Toulouse, le 16 juin 2025

Rapport suite à la participation du public par voie électronique relative à l'extension de la station d'épuration de Saint-Lys de 8 000 à 12 000 équivalent-habitants

Figure 39 : Qualification de l'aléa en fonction de la hauteur et de la vitesse d'eau (PPRI TOUCH-AVAL)

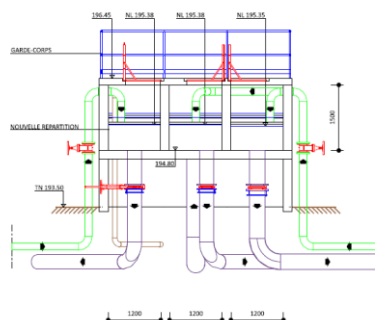
2. Concernant les temps de pluie de 2650 à 5800 p9 : je m'interroge sur ces débits de temps de pluie et les données dont vous disposez voire les projections actées ...Comment ? Dans la même veine, sur cette zone inondable, les risques inondation ne sont pas si bien traités, même si c'est difficile j'en conviens : y a t'il eu des études hydrologiques sur le bassin montrant le niveau max qui pourrait être atteint avec les risques d'évènements extrêmes sur l'Ayguebelle ?

L'incidence sur les écoulements et risques de crues est traité au chapitre 4.2.3 de l'étude d'incidence. La modélisation hydraulique réalisée sur le projet est fournie en annexe 10 de l'étude d'incidence. La modélisation montre la faible influence et le peu de sensibilité des nouveaux ouvrages sur les hauteurs de crue.

La station d'épuration actuelle de Saint-Lys se situe en totalité en zone inondable (aléa faible). Les futurs ouvrages (3ème file) seront au nord des installations actuelles, afin d'être implantés en limite de la zone inondable et dans l'ombre hydraulique des ouvrages actuels. Les installations électriques seront maintenues hors d'eau au minimum pour une crue de période de retour centennale. Les ouvrages de génie civil ont été dimensionné en conséquence.

Le PPRI indique la détermination des niveau aléas de la manière suivante :

Ce tableau nous informe que dans le cas de la parcelle 1331, soumise à un aléa moyen à faible, la vitesse d'écoulement d'eau est inférieure à 0.5m/s et la hauteur d'eau en période de crue ne dépasse pas 1 mètre. Ces conditions de crues se traduisent par un risque faible d'emportement d'ouvrages et d'affouillement autour des ouvrages.
